URGENT FIELD SAFETY NOTICE: RA2014-076

Identifiant FSCA : Rappel de produits RA 2014-076
Type d'action: Field Safety Corrective Action
Description : Compartiments (Boîtiers) aseptiques Stryker SmartLife® pour moteurs chirurgicaux
Référence produit : 7126-120-000 et 7222-120-000
Numéros de lots : Tous les numéros de lot de 13027 à 14093

Photo 1 : sur cette photo, la ligne de soudure est représentée par une *ligne jaune*. Elle continue autour de l'extérieur de la plus petite partie du boîtier. La *ligne jaune* n'existe pas sur le produit. Elle a été ajoutée sur la photo pour indiquer la localisation de la soudure.

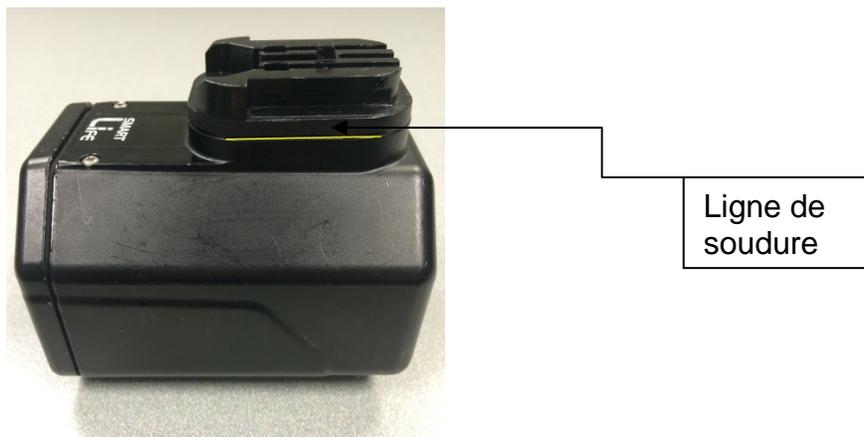
Les boîtiers aseptiques SmartLife® sont rappelés, car les tests prévus n'ont pas été effectués et les produits peuvent présenter une soudure potentiellement insuffisante, pouvant conduire à la séparation de la partie supérieure et de la partie inférieure du boîtier. Les tests périodiques visant à contrôler l'homogénéité de la soudure reliant les deux parties des boîtiers n'ont pas été effectués au cours de la fabrication. Par conséquent, il est possible que des variations de la qualité de la soudure n'aient pas été détectées et que cette dernière soit moins fonctionnelle que prévu.

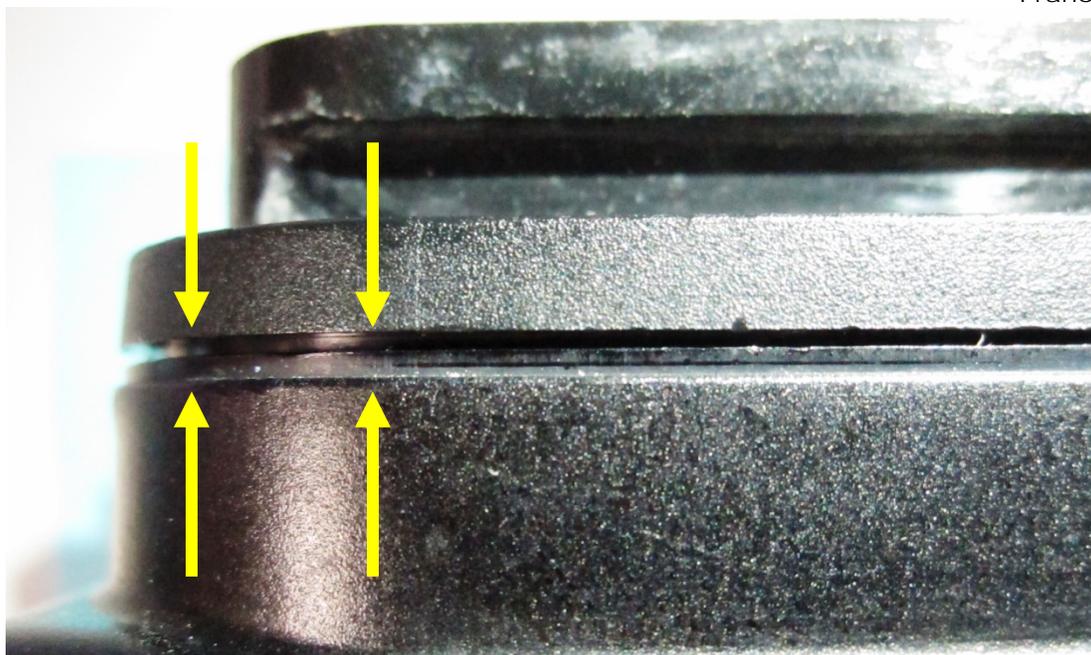
Photo 4 : La ligne de soudure sur cette photo présente des signes de détérioration et de fissures, détectables à l'œil nu. Pendant l'inspection, recherchez des fissures ou une séparation de la ligne de soudure continue. Si vous remarquez des dommages, le boîtier de batterie ne doit plus être utilisé.

Veillez rappeler à tous les membres du personnel concernés l'importance de réaliser cette inspection avant chaque utilisation. Des signes de fissures dans la zone soudée indiquent un risque de séparation. Arrêtez immédiatement d'utiliser tout boîtier aseptique SmartLife® dont la soudure présente des fissures.
